1 INTRODUZIONE E SCOPO DEL LAVORO

Nel presente documento si riportano riscontri spontanei alle richieste di integrazione/chiarimenti formulate/i dalla Regione Toscana (Parere regionale ex art. 63 L.R. 10/2010. Protocollo AOOGR_0171195_2024-03-14), in accordo all'Art 24 del D.Lgs 152/2006 e s.m.i., riguardanti la procedura di VIA del progetto dell'Impianto Agrivoltaico zootecnico denominato "Pascolo Solare Maccabove", da realizzarsi nel territorio comunale di Manciano (GR), per quanto concerne il parere di ARPAT – Direzione Tecnica - Settore VIA/VAS, protocollo n. 0170144 del 14/03/2024.

2 ARPAT – DIREZIONE TECNICA - SETTORE VIA/VAS

Fig. 1 Indicazione delle aree di esecuzione scavi per la realizzazione dell'impianto agrivoltaico "Manciano" (Figura 2.1.a del documento AV.MAN.DE.AM.R.048_PUT)

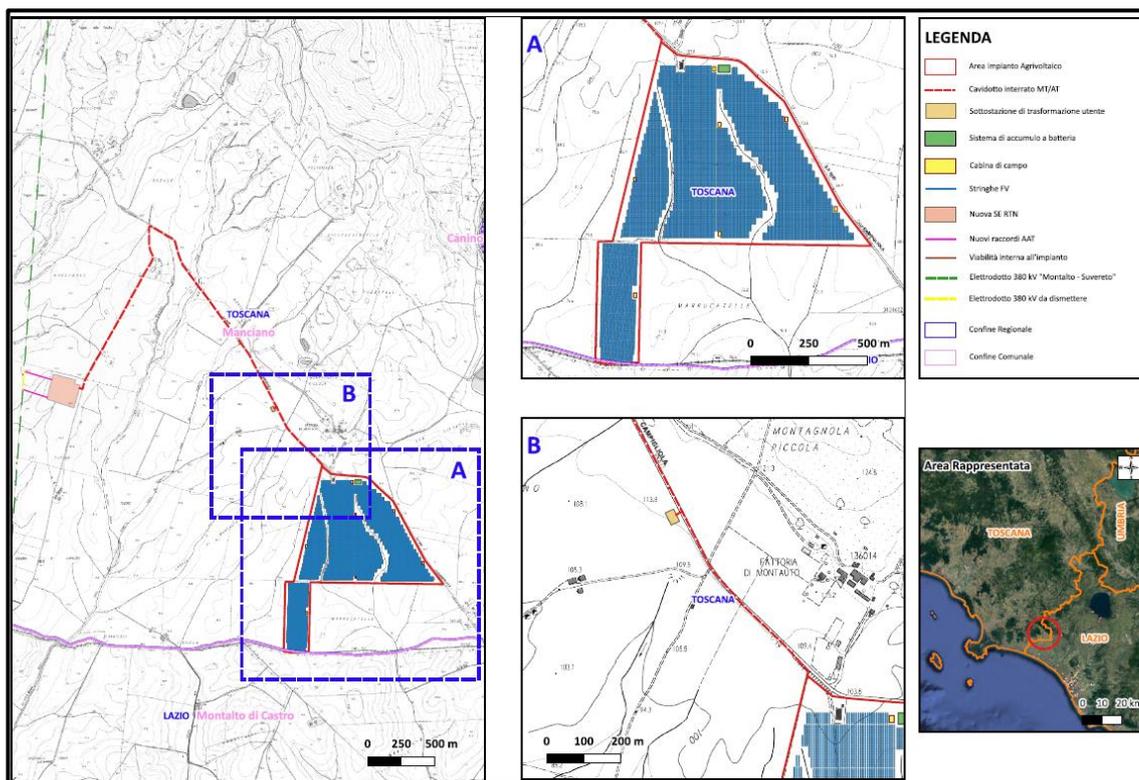
2.1 INNANZITUTTO, SI FA NOTARE COME IL DATO DEL VOLUME DA SCAVARE PER LA REALIZZAZIONE DELLA SOTTOSTAZIONE DI UTENZA INDICATO NELLA TABELLA SIA DIFFORME RISPETTO A QUANTO INDICATO PRECEDENTEMENTE NEL MEDESIMO DOCUMENTO. ALTRI REFUSI DI QUESTO TIPO SONO PRESENTI IN PIÙ PARTI NEL DOCUMENTO “PIANO PRELIMINARE DI UTILIZZO IN SITO DELLE TERRE E ROCCE DA SCAVO ESCLUSE DALLA DISCIPLINA DEI RIFIUTI”: SI RITIENE PERTANTO NECESSARIO CHE IL PROPONENTE INDICHI IN MANIERA UNIVOCA I VOLUMI DI TERRE E ROCCE CHE PREVEDE DI SCAVARE PER LA REALIZZAZIONE DELLE VARIE OPERE PREVISTE IN PROGETTO.

La Tabella 5.a del documento AV.MAN.DE.AM.R.048_PUT (riportata di seguito, Tabella 2-5), riporta le singole voci che concorrono ai volumi di terra da scavare nei “siti di produzione”. La Fig. 1 riporta i “siti di produzione” individuati, presenti al Paragrafo 2.1 del documento AV.MAN.DE.AM.R.048_PUT.

- le prime tre voci di Tabella 2-5 sono le stesse riportate in Tabella 2-1 **“Movimentazione terre nell’area impianto”**, Tabella 2.1.a del documento AV.MAN.DE.AM.R.048_PUT”. Tabella 2-1 relativamente all’area di impianto (escluso il totale);
- la quarta voce è relativa al totale riportato in Tabella 2-2 relativamente alla sottostazione di utenza;
- le ultime tre voci sono le stesse riportate in Tabella 2-3 in cui sono riportati i movimenti di terra relativi ai cavidotti interni ed esterni all’impianto (escluso il totale).

Fig. 2 Estratto della Tavola "AV.MAN.DE.CI.D.025_Aree di cantiere", in cui sono indicate le aree di cantiere del progetto agrivoltaico "Pascolo Solare Maccabove" (non in scala).

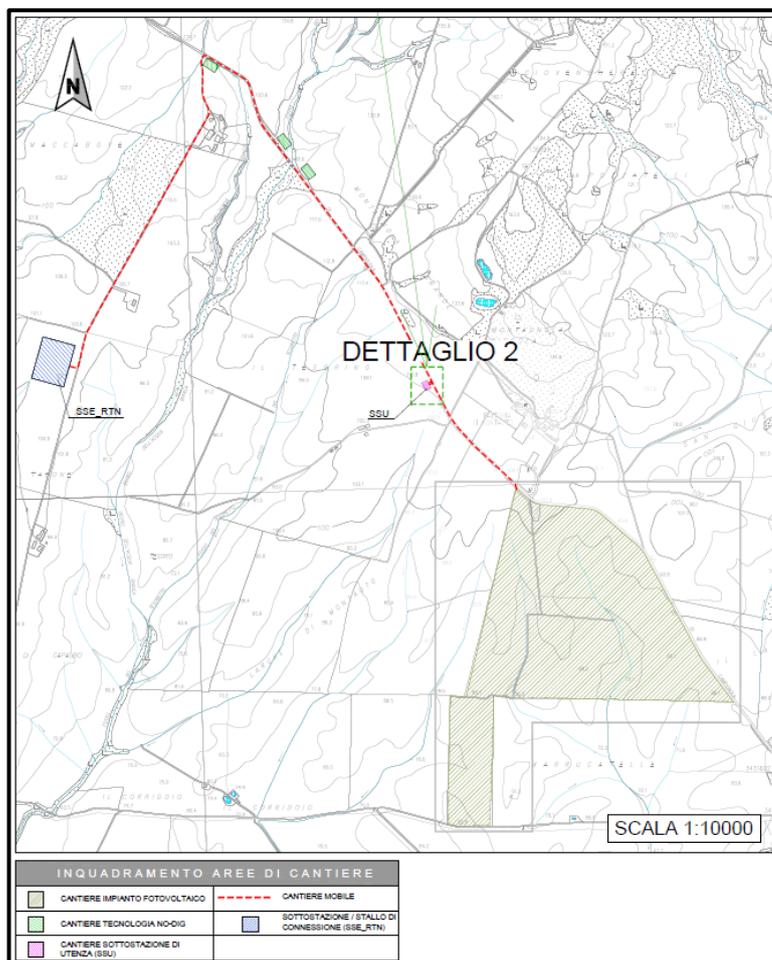
2.4 PER QUANTO RIGUARDA LE AMD IN FASE DI CANTIERE, IL PROPONENTE DICHIARA CHE «IN CORRISPONDENZA DEI LUOGHI DELLE APPARECCHIATURE E DEGLI STOCCAGGI, SARÀ GARANTITA L'ASSENZA DI CONTAMINAZIONE DEI SUOLI E DEL SOTTOSUOLO A SEGUITO DI EVENTUALI SVERSAMENTI DI OLIO DIELETRICO, MEDIANTE L'ADOZIONE DI PAVIMENTAZIONI IMPERMEABILI». NELLA DOCUMENTAZIONE È SEGNATA UN' "AREA RIFORNIMENTO SERBATOIO GASOLIO" SULLA QUALE NON SONO FORNITE ULTERIORI INFORMAZIONI.

2.5.1 CHIARA QUANTIFICAZIONE DELLE SUPERFICI TOTALI DI CANTIERE E DELLE AREE IMPERMEABILIZZATE, AL FINE DEL CORRETTO INQUADRAMENTO NORMATIVO AI SENSI DEL D.P.G.R N. 46/R/2008 (IN PARTICOLARE SI VEDA L'ART. 40-TER).

Come visibile dalla tavola "AV.MAN.DE.CI.D.025_Aree di cantiere", di cui si riporta un estratto (Fig. 2 Estratto della Tavola "AV.MAN.DE.CI.D.025_Aree di cantiere", in cui sono indicate le aree di cantiere del progetto agrivoltaico "Pascolo Solare Maccabove" (non in scala.), il cantiere dell'impianto fotovoltaico è pari all'intera estensione dell'area recintata, ossia circa 70 ha (700.000 m²).

All'interno dell'area di cantiere, gli scavi da realizzare interesseranno solamente un'area pari a 27.003 m², ossia il 3,9 % dell'area totale. Le strutture dei moduli fotovoltaici saranno sorrette da pali infissi con metodologia battipalo o simile, e pertanto non comporteranno escavazioni. La maggior parte delle aree effettivamente interessate dagli scavi, sono costituite dalle strade di nuova realizzazione interne all'impianto, ma queste non costituiscono un elemento impermeabilizzante in quanto saranno realizzate con materiale stabilizzato e arido di cava, al fine di garantire la permeabilità della sede stradale.

Al fine di eliminare il rischio di contaminazione dovuto ad eventuali sversamenti accidentali, si prevede la preparazione dell'area dedicata al serbatoio gasolio/area di rifornimento con una stratigrafia dedicata, dotata a partire dal basso di uno strato di impermeabilizzazione ed un riempimento in materiale drenante, in modo che gli sversamenti vengano completamente contenuti al suo interno senza andare ad interessare il terreno naturale sottostante. Tale stratigrafia, al termine del cantiere, sarà completamente rimossa ed i relativi materiali saranno portati a discarica.

Si riporta qui l'estratto dall'elaborato "AV.MAN.DE.CI.D.025_Aree di cantiere", dal quale si evince la previsione dell'area di stoccaggio gasolio/rifornimento con la relativa estensione. Non si rende necessario effettuare richiesta di autorizzazione allo scarico ai sensi del R.D. n.523/1904.

Fig. 3 Piano di Caratterizzazione Acustica del Comune di Manciano e identificazione dei ricettori 1:10.000.

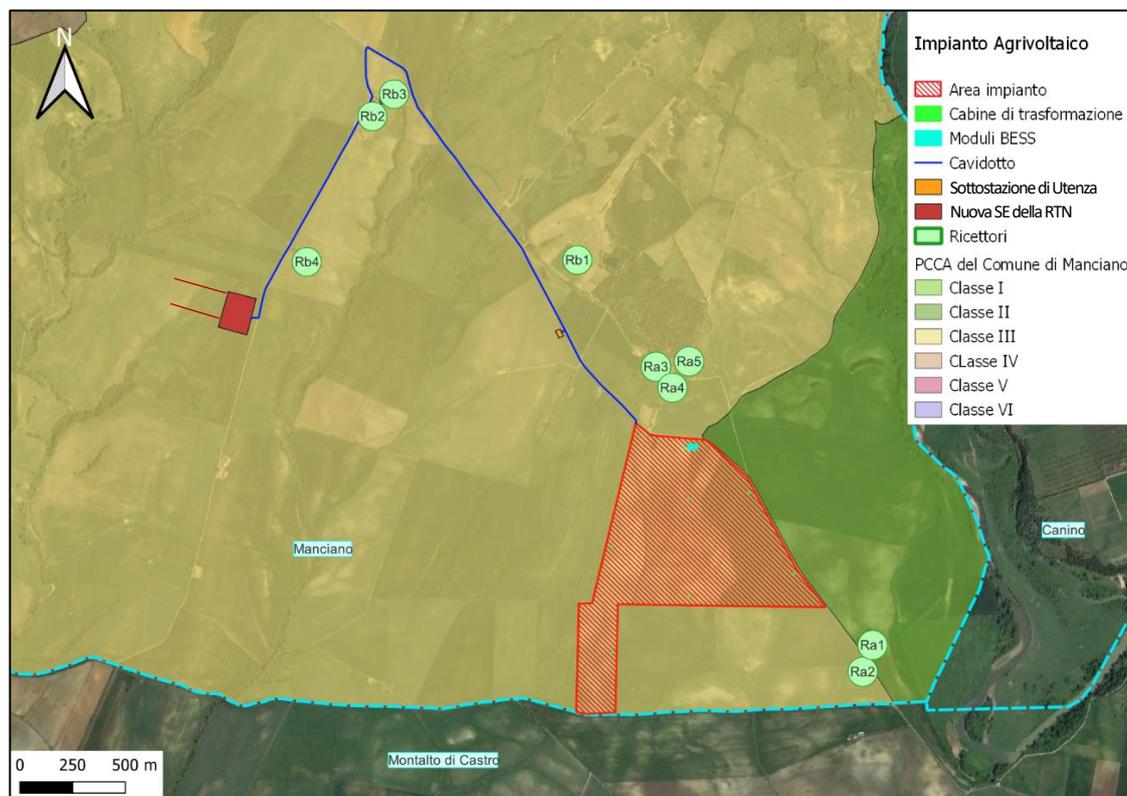
2.6 DALL'ORTOFOTOCARTA DELL'AREA DI INTERESSE È POSSIBILE EVIDENZIARE LA PRESENZA DI ULTERIORI FABBRICATI CIRCOSTANTI L'AREA IMPIANTISTICA, IDENTIFICATI DA CERCHI BLU IN FIGURA 3, NON PRESI IN CONSIDERAZIONE DAL PROPONENTE; IN RIFERIMENTO ALLE STIME DEI LIVELLI SONORI ATTESI AI RICETTORI, NON È CHIARO SE SIA STATA CONSIDERATA L'INCERTEZZA INTRINSECA AL SOFTWARE UTILIZZATO; - NON SONO STATE EFFETTUATE MISURE DI RUMORE RESIDUO NÉ IN PERIODO DI RIFERIMENTO DIURNO NÉ NOTTURNO; - PER LA CARATTERIZZAZIONE DEL CLIMA ACUSTICO DELL'AREA IL PROPONENTE HA ASSUNTO LIVELLI DI RUMORE RESIDUO CORRISPONDENTI AI LIMITI DI EMISSIONE PREVISTI PER LA II CLASSE.

2.7 PIANO DI MONITORAGGIO AMBIENTALE: NON VIENE DEFINITA LA FREQUENZA DELLE CAMPAGNE FONOMETRICHE IN FASE DI CANTIERE E DI ESERCIZIO: SI RICHIEDE DI CHIARIRE QUESTO ELEMENTO.

Nel documento "AV.MAN.DE.AM.R.046_PMA – Piano di Monitoraggio Ambientale", sono state previste durante la fase di cantiere n. 2 misurazioni presso i recettori (Fig. 3):

- Ra4;
- in una posizione intermedia tra i recettori Rb2 e Rb3.

Le due misure fonometriche saranno realizzate ad una distanza di circa 30 settimane l'una dall'altra, a partire dalla 2/3 settimana di cantierizzazione.

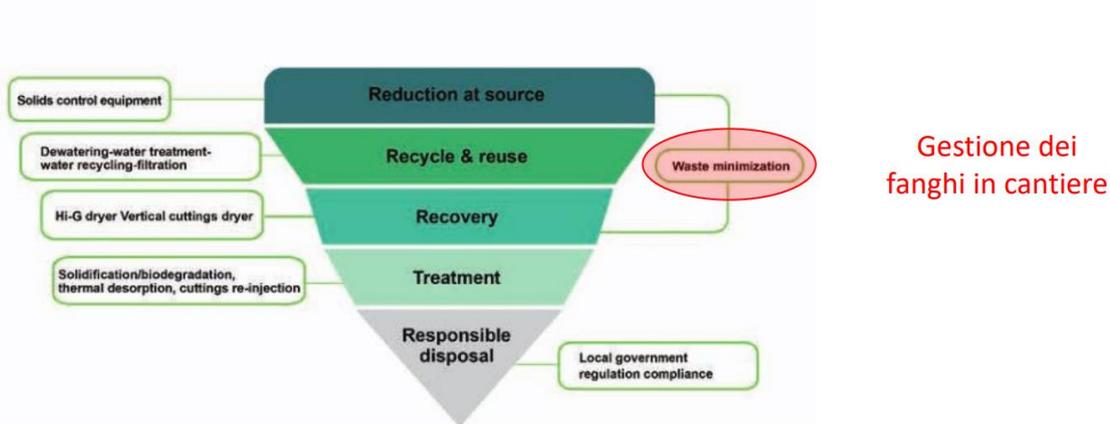
2.10 NELLA DOCUMENTAZIONE PROGETTUALE NON VIENE INDICATO SE SIA PREVISTO L'UTILIZZO DI FANGHI PER LE TRIVELLAZIONI ORIZZONTALI CONTROLLATE (T.O.C.) NECESSARIE PER I SOTTOATTRAVERSAMENTI DEI CORSI D'ACQUA INTERCETTATI DAI CAVIDOTTI NÉ EVENTUALMENTE COME VERRANNO GESTITI

Il procedimento impiegato nella maggioranza degli attraversamenti mediante Trivellazione Orizzontale Controllata è a due fasi. La prima consiste nella trivellazione di un foro pilota di piccolo diametro lungo un profilo direzionale prestabilito. La seconda implica l'allargamento di questo foro pilota fino ad un diametro tale da permettere l'alloggiamento, tramite il tiro-posa del servizio da porre in opera.

Il foro pilota viene realizzato facendo avanzare la batteria di aste pilota con in testa una lancia a getti di fango bentonitico che consente il taglio del terreno (jetting).

In base ai riscontri ottenuti durante la perforazione del foro pilota ed in base alle caratteristiche dei terreni attraversati, verrà deciso se effettuare contemporaneamente l'alesaggio ed il tiro della condotta oppure eseguire ulteriore alesaggio. Questa fase consisterà nell'allargamento del foro pilota per mezzo di un alesatore. Tale operazione potrà essere eseguita prima del tiro-posa della condotta o contemporaneamente ad esso.

Durante le fasi di trivellazione, di prealesatura e di tiro-posa, verrà impiegato del fango bentonitico. Questo fango, opportunamente dosato in base al tipo di terreno, avrà molteplici funzioni quali ridurre gli attriti nelle fasi di scavo, trasportare alla superficie i materiali di scavo,
